DODATEK č. 7 KE SMLOUVĚ O DÍLO

Smluvní strany se dohodly na tomto dodatku č. 7 (dále jen „Dodatek“) ke smlouvě o dílo uzavřené dne 10. 12. 2019, č. smlouvy Objednatele: 2453/2019 SML a číslo smlouvy Zhotovitele: 06028/2019 (dále jen „Smlouva o dílo“), na realizaci zakázky **“Bečva, Hranice – rekonstrukce jezu a rybí přechod“** (dále jen „Dílo“).

ZMĚNOVÝ LIST STAVBY č. 5

Název stavby (identifikace): **Bečva, Jez Hranice – zkapacitnění jezu a rybí přechod**

SO 05.1 - OBSLUŽNÁ KOMUNIKACE

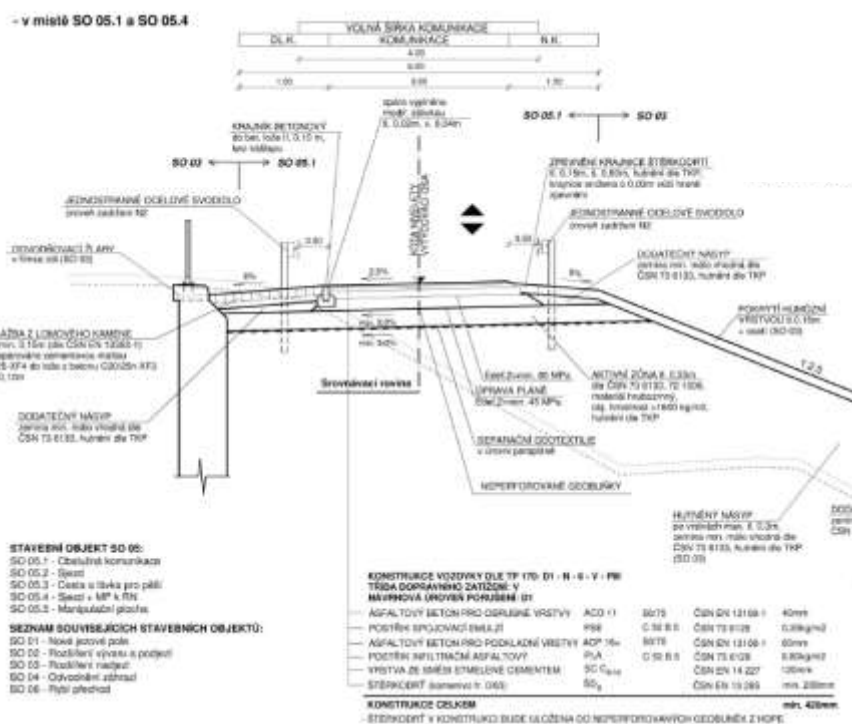
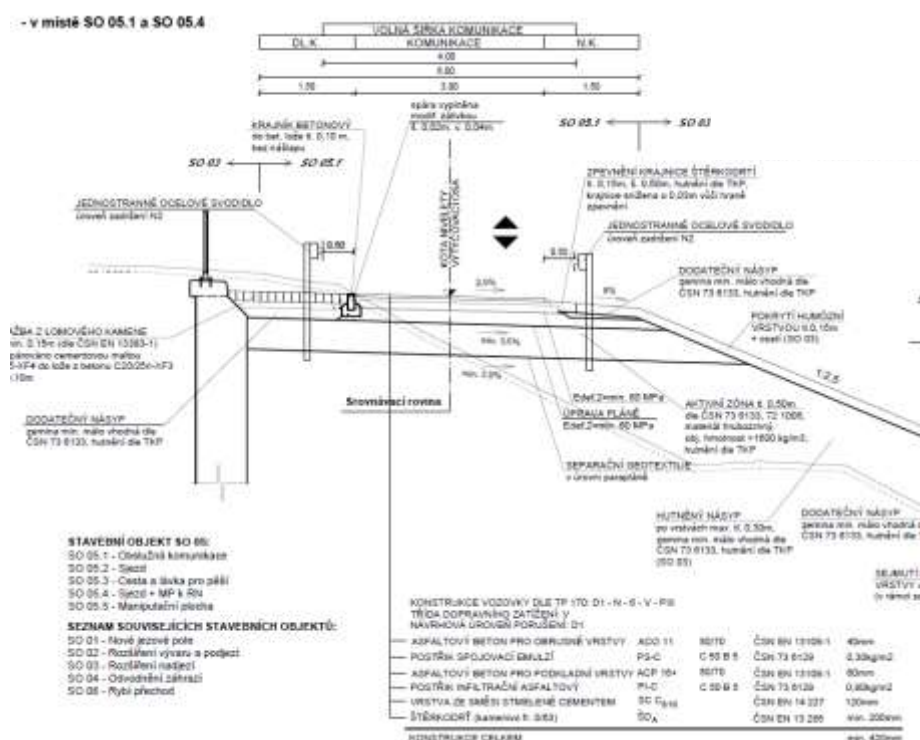
V rámci zpracování realizační dokumentace byl změněn příčný sklon komunikace na jednostranný a částečně změněna její skladba.

Dle změněné skladby není nutno instalovat do komunikace geobuňky.

Dle technologie úpravy zeminy je nutno zeminu upravit v množství 2% hydraulickými pojivy dle závěru Průkazných zkoušek zpracované společností SQZ s.r.o. z 08/2021.

Jelikož je komunikace zhotovena na ochranné hrázi a tvoří s ní celek, není vhodné pro zabránění průniku vody hrázi instalovat separační geotextílii.

Při změně příčného sklonu komunikace je vhodná podél nadjezdní zdi záměna kamenné dlažby za asfaltový povrch v celé šíři obslužné komunikace.
